Л И С Т У Т В Е Р Ж Д Е Н И И
изменения отраслевых стандартов
сборника "Изогреватели парово-
дяные тепловых сетей"

ИЗМЕНЕНИЕ № 3

ОСТ 108.101.104-76
 ПОДОГРЕВАТЕЛИ ПАРОВОДЯНЫЕ
 КАМЕРЫ ВОДЯНЫЕ ПЕРЕДНИЕ
 ДВУХХОДОВЫЕ С ЭЛЛИПТИЧЕСКИМИ
 ДНЕЩАМИ
 Конструкция и размеры

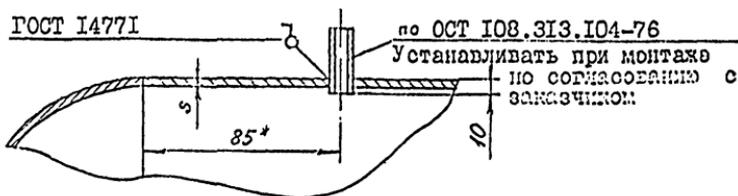
Пункт 2 дополнить словами "Предельные отклонения размеров $\pm \frac{IT16}{2}$;Чертеж. Сечение "Г - Г" заменить на "Г - Г ";

Поз. 8, 9, 10, 11 - исключить по согласованию с заказчиком. Виз "Размещение отверстий в днищах камер" - исключить по согласованию с заказчиком. Заменить ссылки: ГОСТ 5264-69 на

Пункт 10. Изложить в новой редакции : " 10. Допускается сварка стыковых швов без разделки кромок по типу С4 А60 ГОСТ 8713."

Табл. I. Графа " D_н" третью строку сверху записать - 420 (478); графа " h " четвертую строку сверху записать - 440(420), пятую строку сверху - 518 (490).
